710 - INSP
ISO/IEC 17020
Origineel verslag

Controlebezoek - Periodiek [Hfst 6.5]

Verslagnummer:
21/10042026/57688/67183/1

Inspectie adres: Rauwaard 13, 2550 Kontich
(België)

Plaats van de elektrische installatie Kristien Geppard Rauwaard 13 2550 Kontich GSM: +32 472 29 19 58 e-mail: kristien.geppard@telenet.be	Installateur	p. 3/7 Eendraadschema 2 x 230V - 50Hz
Zekeringkast vervangen en schema's hertekend door Electricity Solutions - BE 1008.563.141

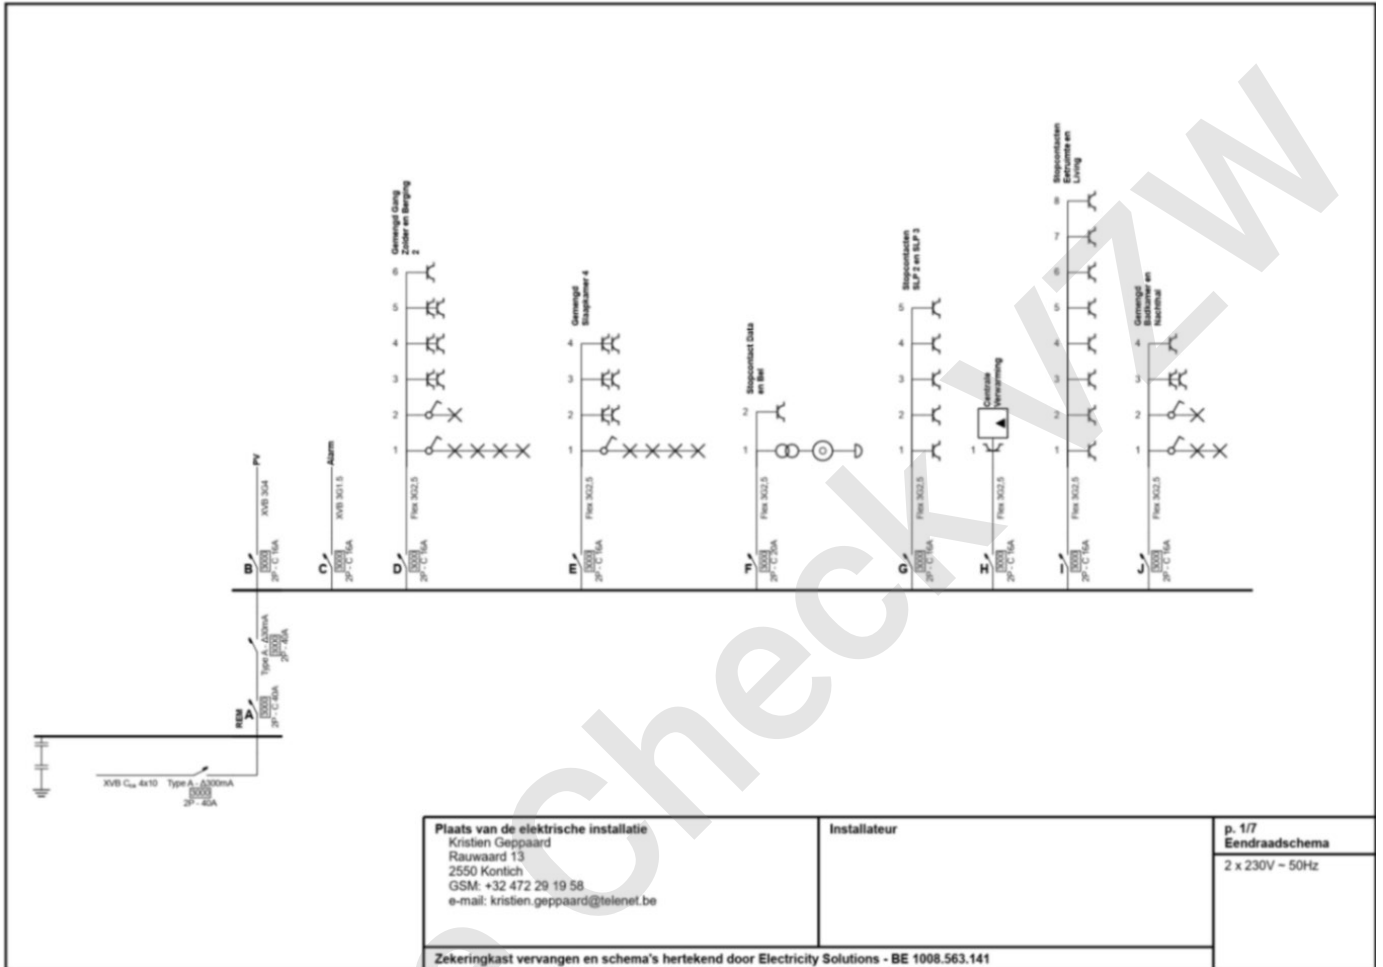
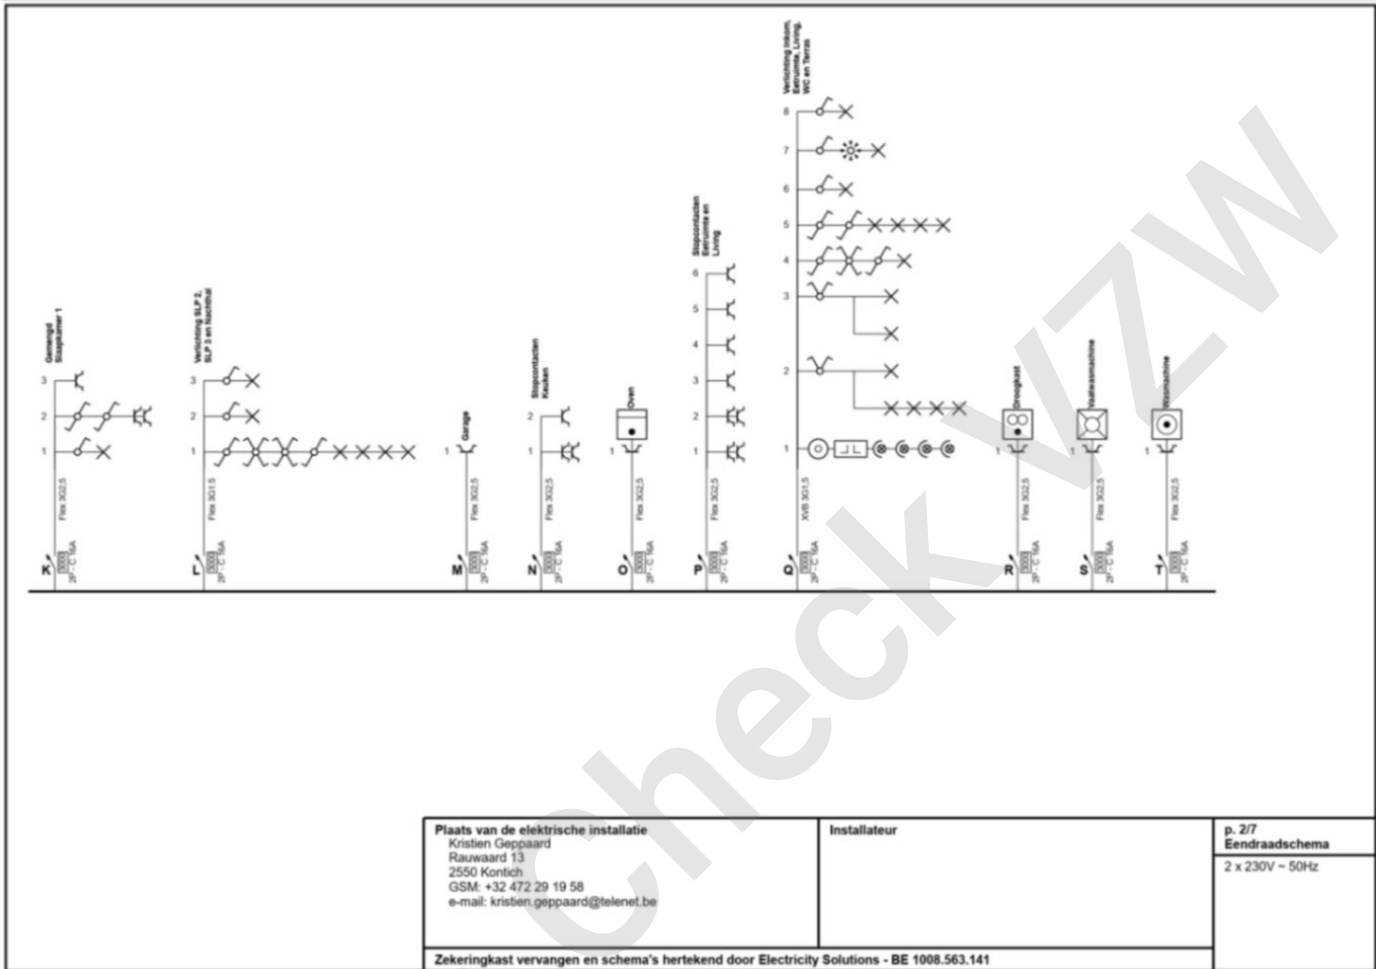
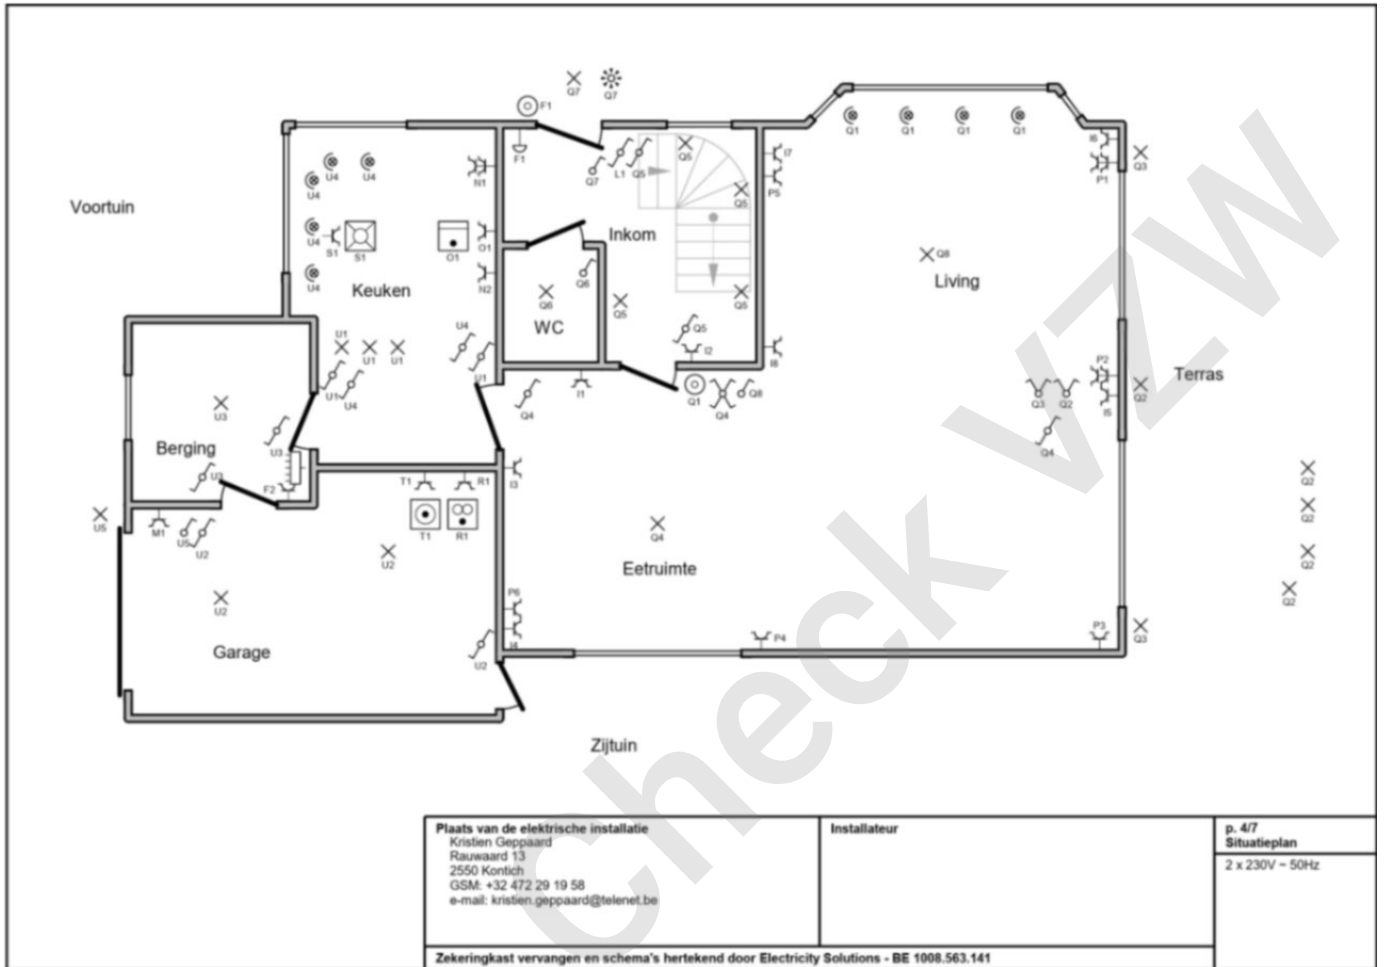
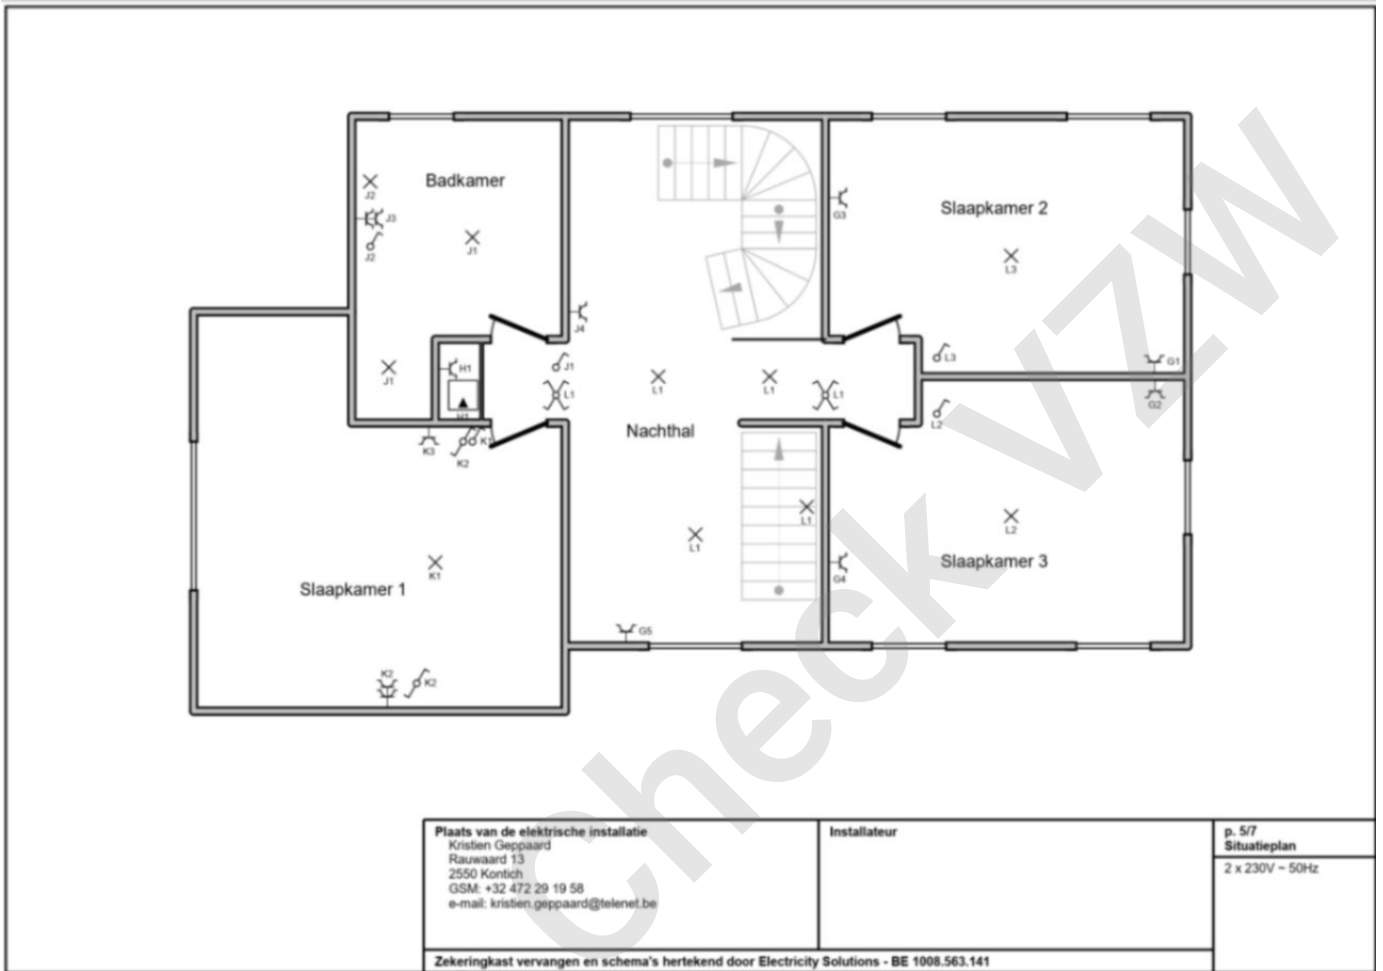
- Het eendraadschema en situatieplan komen niet overeen met de werkelijkheid. - Afd.3.1.2
- Extra opmerking: Plaatsing kring PV foutief op eendraadsschema + onvolledigheden situatieplan (keuken en terras)
